Wärmeschutzschild for FIAT-X250

LEVELSYSTEM
WOHNMOBIL
NEU

Wärme-
schutzschild

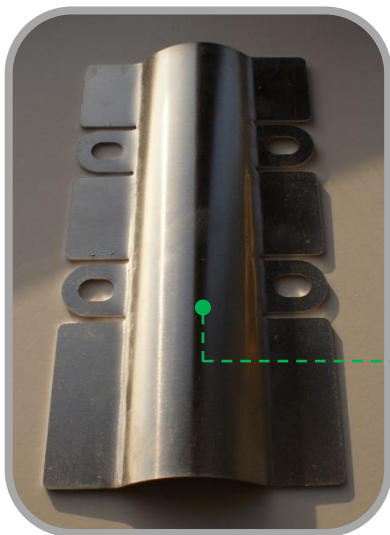
E&P Hydraulics hat eine neue **“Wärmeschutzschild“** entwickelt, zu verwenden als Schutzschild zwischen dem Teleskop Stütze und der Abgasanlage auf der rechten vorderen Position eines FIAT X-250 Fahrzeugtyp.

Wir introduzieren diese Aluminium hitzeschild, um sicherzustellen, dass das Hydrauliköl in die rechte vordere Stütze von der Levelsystem nicht während der Momente der (lang) still stehen während der langsam fahrt und oft stehen im Stau überhitzt werden soll.
